Proponente: SAN GIORGIO WIND S.R.L.

OGGETTO: “IMPIANTO EOLICO "KÈRAMOS" DELLA POTENZA DI 30 MW CON SISTEMA DI ACCUMULO INTEGRATO RICADENTE NEI COMUNI DI CERAMI (EN), NICOSIA (EN) E MISTRETTA (ME)”

PARERE ISTRUTTORIO CONCLUSIVO C.T.S. n. 212/2026 del 16/03/2026

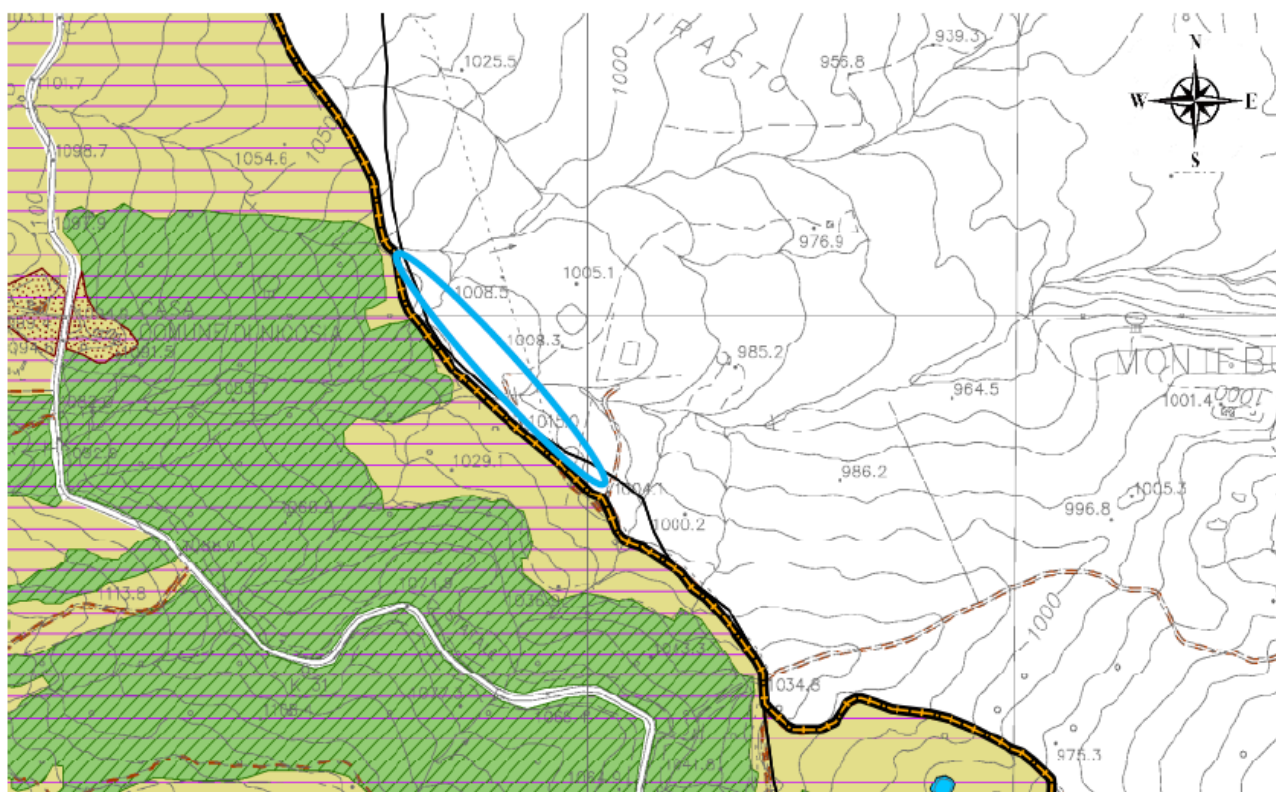
Al fine di limitare l’incidenza del progetto sui siti Natura 2000 coinvolti, valutare una modifica del percorso dell’elettrodotto che sfrutti le arterie stradali già presenti (ivi comprese le strade sterrate di campagna già preesistenti).

CONSIDERATO che il proponente precisa che nei tratti limitrofi ai siti Natura 2000, il percorso dell'elettrodotto interrato in progetto si svilupperà lungo la viabilità esistente, costituita da strade asfaltate e interpoderali in terra, non rappresentando un'interferenza con aree protette e destinate alla conservazione della diversità biologica.

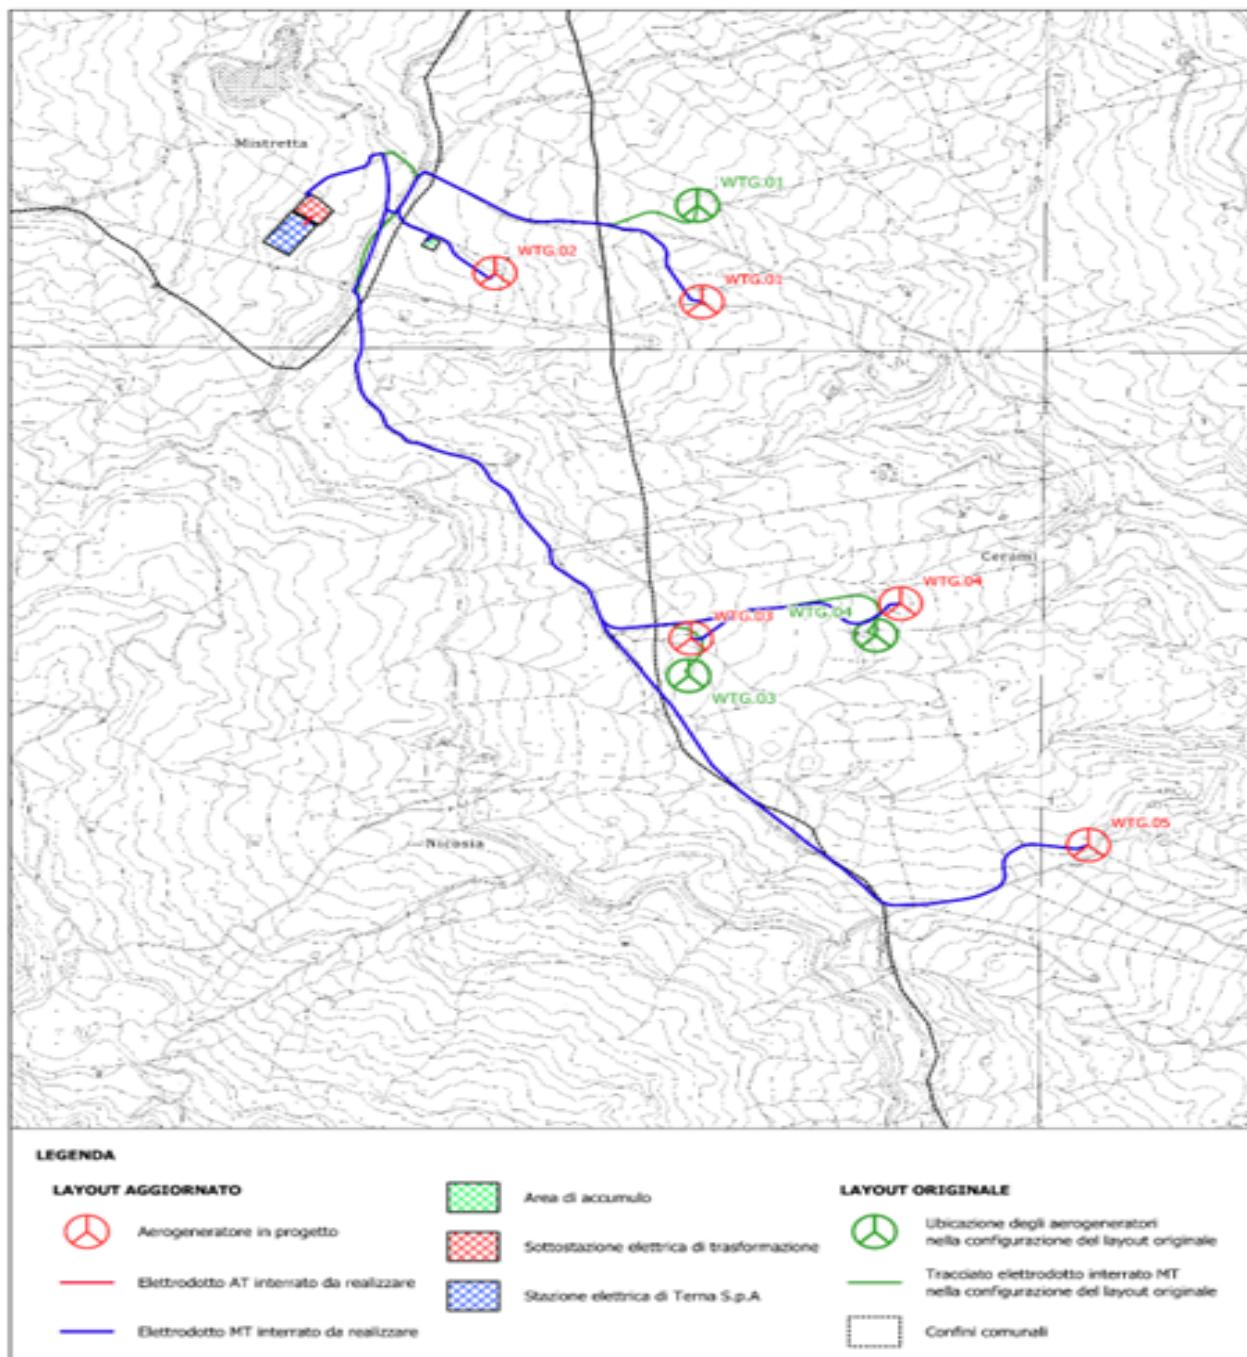
CONSIDERATO che dalla variante progettuale si evince che, rispetto alla formulazione iniziale l’aerogeneratore denominato WTG.01 è stato dislocato a sud della sua ubicazione originale per una distanza di circa 295 m (nella particella 48 non più nella 170), mentre gli aerogeneratori WTG.03 e WTG.04 sono stati traslati rispettivamente all’interno della stessa particella per una distanza di circa 115 m.

CONSIDERATO che a seguito di tale spostamento, il proponente ha ritenuto necessario modificare per brevi tratti il percorso dell’elettrodotto interrato MT in prossimità delle piazzole di montaggio e della viabilità di accesso degli aerogeneratori in oggetto. Un’ulteriore lieve modifica del tracciato, è stata effettuata nelle
